パンドウイトコーポレーション日本支社
〒108-0075 東京都港区港南 2-13-31 品川NSSビル
2020年9月25日
PJ20-215

SFP+ 10G/SFP28 25Gダイレクトアタッチ パッシブケーブルアセンブリ 仕様／型番変更 および 一部製品の製造終了のご案内

上：新仕様品／下：旧仕様品

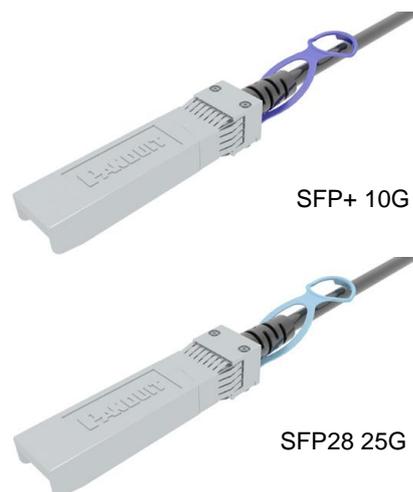
- パッケージ：ESD静電気放電パッケージに変更になります。
- プルタブ：デザインと色を変更することで、より識別しやすくなりました。

プルタブ色 SFP+ 10G =ダークブルー
SFP28 25G =ライトブルー

旧仕様品	新仕様品
パッケージ	標準ポリバッグ	ESDバッグ (Panduit ラベルステッカー付き)
ストレインリリーフブーツ	グレー/黒	黒
プルタブ色	青(全製品共通)	SFP28:ライトブルー SFP+:ダークブルー
SFP+ 10G	PSF1P X A2MBL	PSF1P Z A2MBL
SFP28 25G	PSF2P X A2MBL	PSF2P Z A2MBL
